改善箇所説明図

基準不適合発生箇所

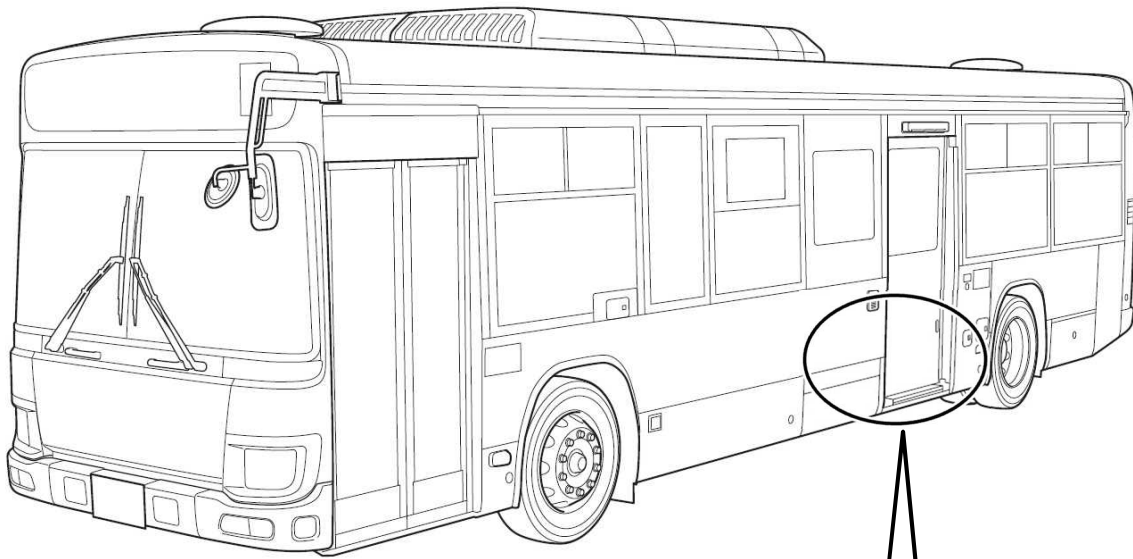
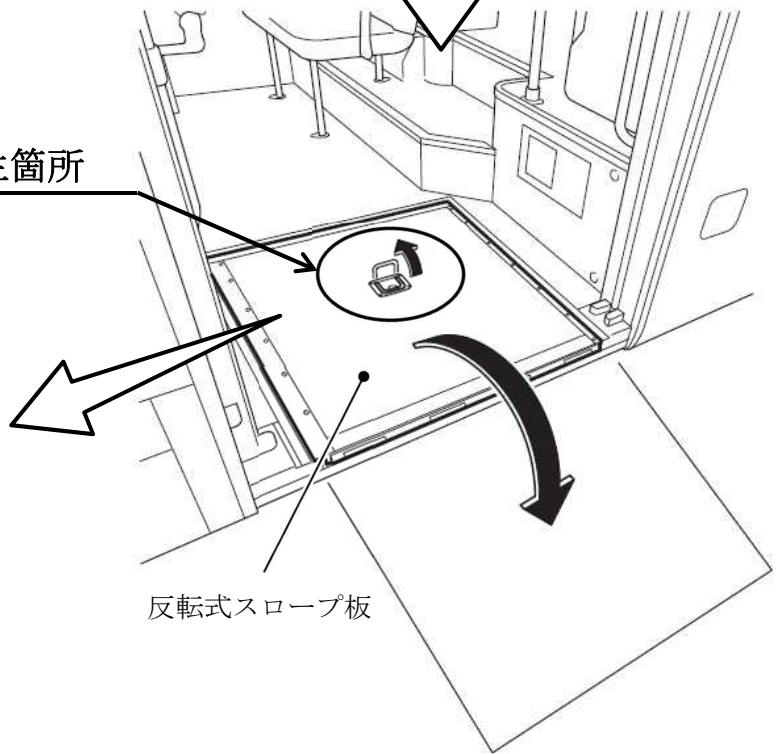
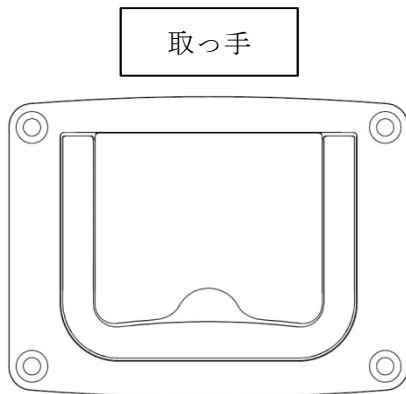
バスの中扉出入口に設置してある反転式スロープ板において、取っ手の部品寸法が不適切なため、取っ手を操作した際、取っ手が突出するものがある。そのため、乗客が当該取っ手につまずいて転倒するおそれがある。

全車両、取っ手を良品に交換する。

識別：運転者席左側ドア開口部のシリアルナンバープレート付近に、銀色シールを貼付する。
